Observaciones a los Informes Técnicos de Parámetros Operacionales del BESS PFV Desierto de Atacama

Autor	Departamento de Control de la Operación			
Fecha	17 de septiembre de 2025			
Código	COOR-GO-DCO-PO-BESS PFV Desierto de Atacama	Versión	1	NUP 4390
Emitido por	Roberto Soto M.			
Revisado por	Pedro Pichinao F.			
Aprobado por	Cristian Reyes V.			
Actividad	Observaciones a los Informes Técnicos de Parámetros Operacionales del BESS PFV Desierto de Atacama.

Figura 5.7 – Prueba 2 – Carga desde ERNC – Potencia Neta

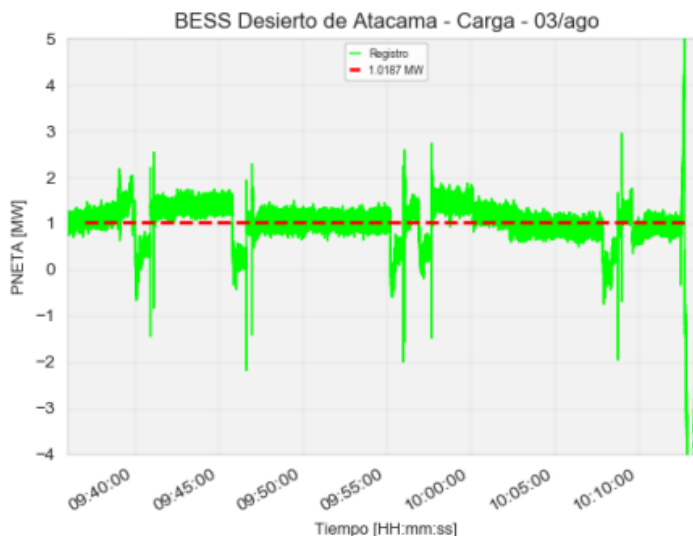
- d) En la sección 5.2 se hace referencia al modo “Carga desde parque ERNC” y en la figura 5.7 se grafica la potencia neta en el Punto de Interconexión (POI). En este contexto, se indica que la central no permite realizar retiros de energía desde la red, sin embargo, esto resulta contradictorio con lo evidenciado en la figura, ya que se observa que hay instantes en que la potencia neta en el punto de

interconexión presenta valores negativos. Se solicita aclarar y detallar lo evidenciado en la citada figura, junto con describir cómo la central restringirá los retiros de la red en la operación normal.
